Konsultation zum 2. Entwurf NEP Strom 2023-2037/2045

Verfahren: NEP_2023_2037
Aktenzeichen: NEP 2023-2037/2045 4.14.01.02/001#4
Aktennummer: 500042
Eingangsdatum: 20.11.2023
Versandart: 10. Webformular
Klassifizierung:

Abbildung 64: Szenarien A/B/C 2045/nur Leitungsprojekte*

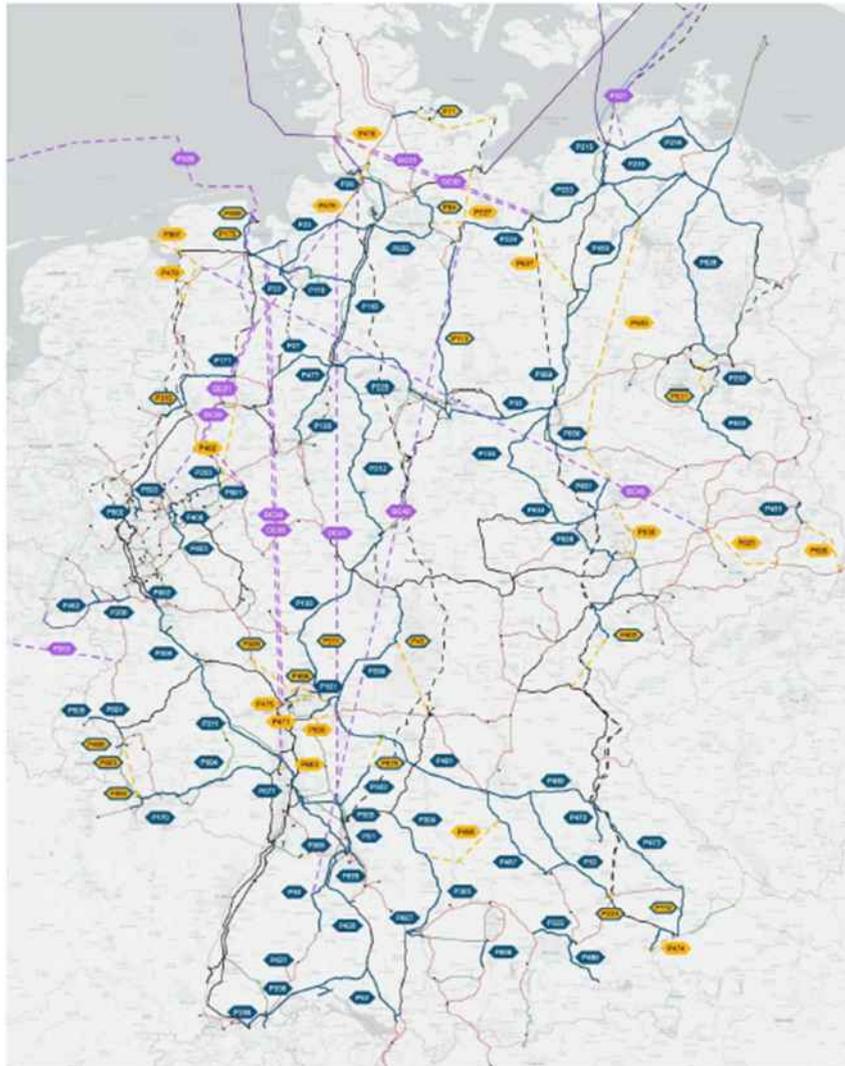
Wesentliche Fehler des NEP -Entwurfs der Übertragungsnetzbetreiber ist ein falsches Marktmodell, dass auf die Stromübertragung bis hin zu Spitzenwerten abzielt und nur auf einer Marktzone für Deutschland beruht. Es erfolgt keine Systemintegration mit Kosten/Nutzen-Optimierung weder mit dem Verteil-/Regionalnetzausbau und dem Aus- und Umbau von Gas/Wasserstoff-Netzen. Regionale dezentrale und zellulare Ansätze werden ebenso außer Acht gelassen wie gezielt flexibler Betrieb von Verbrauchsanlagen und zeit- und belastungsabhängige Stromtarife und Netzentgelte.

Der BUND lehnt den Entwurf insgesamt ab und zeigt im Folgenden welche grundlegenden Fehler, nicht zielführende Ansätze der NEP aufweist und welche Alternativen einem NEP zugrunde gelegt werden müssten.

Anzahl der Anhänge: 1

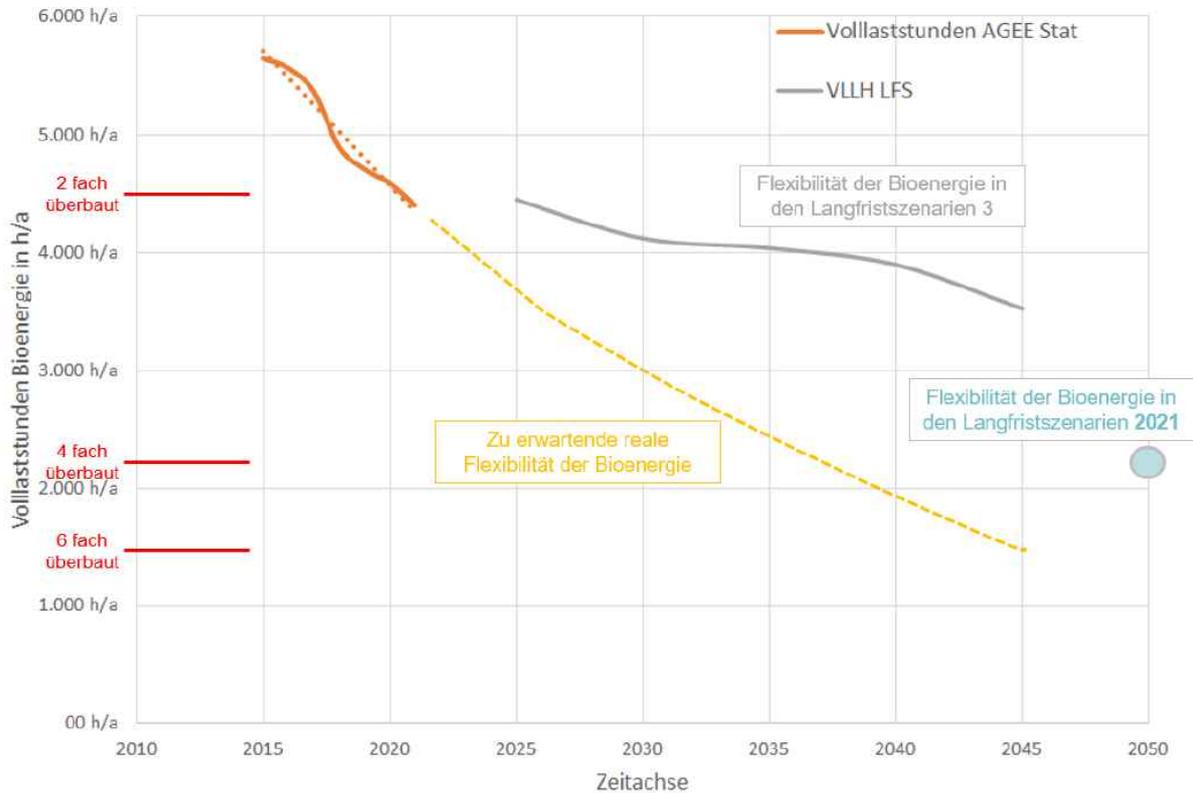
Stellungnahme:

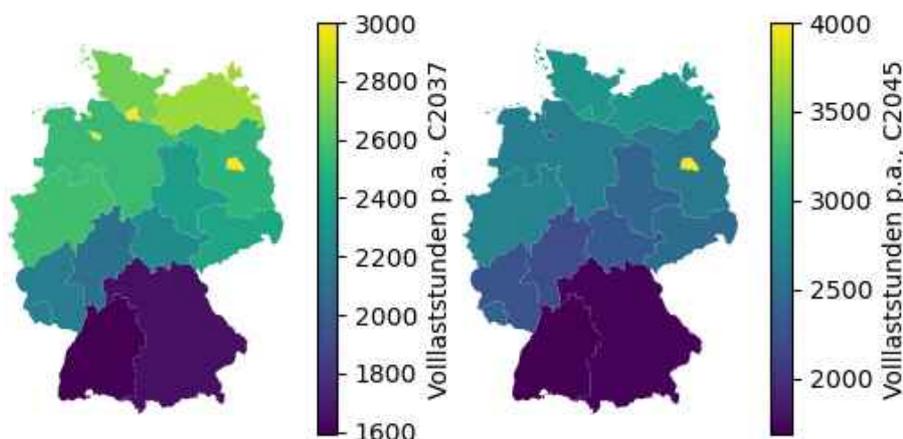
Beim Einsatz der Supraleitertechnologie im Rahmen des Netzausbaus liegt der Fokus auf supraleitenden Kabelsystemen. Auch in unseren bisherigen Stellungnahmen haben wir uns vollständig hierauf beschränkt. Wir möchten aber betonen, dass Supraleiter darüber hinaus weitere technische Möglichkeiten bieten, deren Berücksichtigung in der Netzplanung einige Probleme lösen könnten. Wir nennen nur zwei Beispiele:

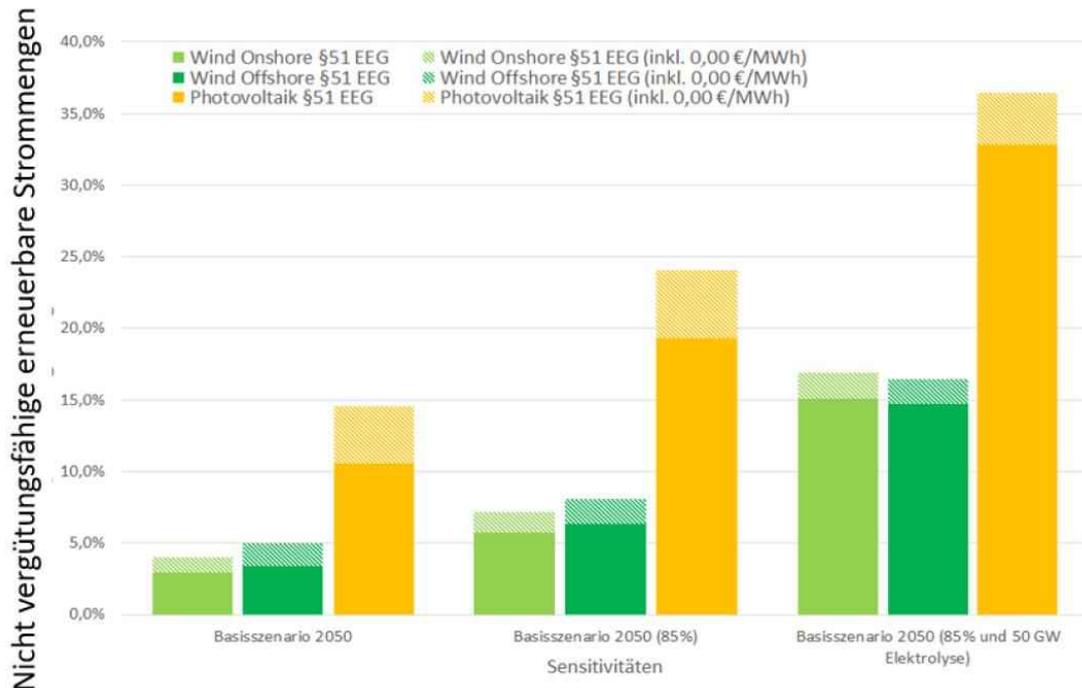
Stärkere Förderung von Innovationen im Regulierungsrahmen festschreiben
Die Übertragungsnetzbetreiber sind der Ansicht, dass sie der Regulierungsrahmen daran hindert Innovationen einzusetzen.
